**Oggetto: Art.27-bis D.Lgs 152/2006 e s.m.i. – Procedimento Autorizzatorio Unico (PAU).
GETA SRL. Polo Ecologico in Località Alta Valle del Bretta nel Comune di Ascoli Piceno (AP). Progetto “Vasca 3-bis”.
Conferenza di servizi in forma simultanea e modalità sincrona (art.14 legge 241/1990 e s.m.i.) del 14/01/2026.**

**Oggetto: Art.27-bis D.Lgs 152/2006 e s.m.i. – Provvedimento autorizzatorio unico (PAU).
Polo Ecologico in Località Alta Valle del Bretta nel Comune di Ascoli Piceno (AP). Progetto
“Vasca 3-bis”.
Conferenza di servizi in forma simultanea e modalità sincrona (art.14 legge 241/1990 e
s.m.i.) del 14/01/2026.**

OGGETTO: Conferenza di Servizi in forma simultanea e modalità sincrona del 14/01/2025 (art.14 legge 241/1990 e s.m.i.) Art.27-bis D.Lgs 152/2006 e s.m.i. – Procedimento Autorizzatorio Unico (PAU) - GETA SRL. Polo Ecologico in Località Alta Valle del Bretta nel Comune di Ascoli Piceno (AP). Progetto “Vasca 3-bis”.

Figura 5.3: Foto aerea per l'individuazione dei recettori maggiormente esposti

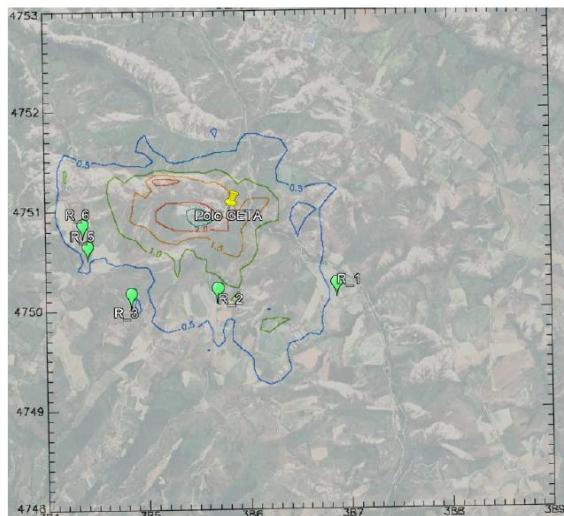
Nelle figure 5.3 e 5.15 sono riportati rispettivamente la planimetria dei recettori e le mappe di isoconcentrazione dell'odore in unità odorimetriche.
